## **Abwägungsprotokoll zur frühzeitigen Beteiligung 2. Änderung des Flächennutzungsplans Lietzen der Gemeinde Lietzen**

für die Sitzung der Gemeindevertretung der Gemeinde Lietzen am 16.07.2024

über die während der frühzeitigen Beteiligung der Behörden und sonstigen Träger öffentlicher Belange, der Nachbargemeinden sowie der Beteiligung der Öffentlichkeit eingegangenen Stellungnahmen zum Vorentwurf der 2. Änderung des Flächennutzungsplans.

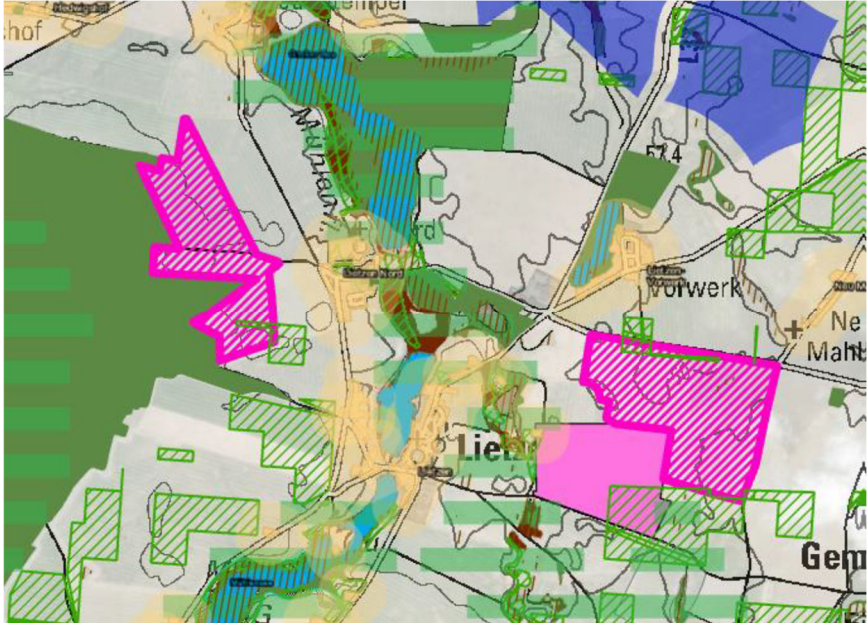
lfd. Nr.	Stellungnahme	Abwägung
1.10	<p>Die Regionalversammlung der Regionalen Planungsgemeinschaft Oderland-Spree hat am 29.01.2024 die Eröffnung des förmlichen Beteiligungsverfahrens zum Entwurf eines Sachlichen Teilregionalplans „Erneuerbare Energien“ (TRP EE) beschlossen. Der TRP EE enthält neben den Festlegungen zur Steuerung der Windenergienutzung über Vorranggebiete auch Festlegungen zu Photovoltaik-Freiflächenanlagen. Die Träger der Bauleitplanung sollen durch Berücksichtigung des Kriteriengerüsts zu einer raumverträglichen Entwicklung von raumbedeutsamen Photovoltaik-Freiflächenanlagen (PVFFA) beitragen. Die Bewertung hinsichtlich der Positivkriterien, von Abwägungskriterien oder Negativkriterien (z.B. [N 15] Böden mit einem hohen Erfüllungsgrad ihrer Bodenfunktion – besonders klimarobuste Böden) in Bezug zur geplanten PV-FFA im Plangebiet erfolgt durch die Regionale Planungsstelle Oderland-Spree.</p>	<p><b>Wird berücksichtigt.</b>                      Gemäß der vorliegenden Bewertung durch die Regionale Planungsgemeinschaft ist das angeführte Kriteriengerüst für den vorliegend überplanten Standort berücksichtigt.                      Angaben zum Stand der Aufstellung des Regionalplans und das Ergebnis der regionalplanerischen Einschätzung werden im Kapitel 4.2 „Regionalplanung“ in der Begründung ergänzt.</p>
